LuK Nr: 331 0268 10 – 310mm USF 21.5 x 25 x 13

Bulletin 988 1000 750

RENAULT – CERES, CERGOS & ERGOS **

**Flywheel
Schwungrad
Volant-moteur
Volante-motor
Volano**

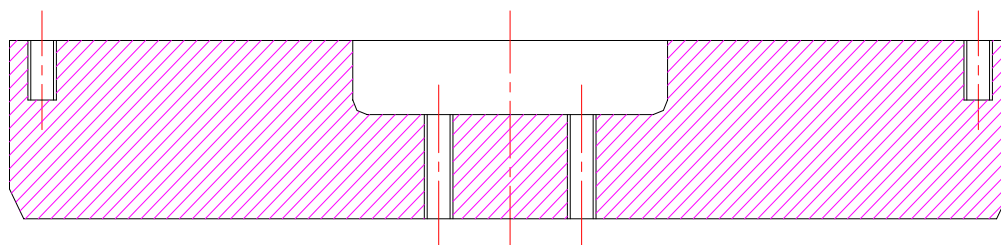
(GB)	Replaces LuK 328 0373 10 for applications with single clutch. The new disc is of increased diameter. Please ensure that the flywheel is machined to a flat face.
(D)	Ersetzt LuK 328 0373 10, wenn eine Einfachkupplung verbaut ist. Die neue Scheibe hat einen größeren Durchmesser. Das Schwungrad muss plan gedreht werden.
(F)	Remplace LuK 328 0373 10 pour des applications avec embrayage simple. La nouvelle friction a un diamètre plus important. Prière de vérifier que la surface du volant-moteur est plane.
(E)	Sustituye a la Ref. LuK 328 0373 10 en aplicaciones con embrague simple. El disco nuevo es de mayor diámetro. Por favor, asegúrese de que el volante- motor está mecanizado en una superficie plana.
(I)	Sostituisce LuK 328 0373 10 per applicazioni con frizione singola. Il nuovo disco presenta
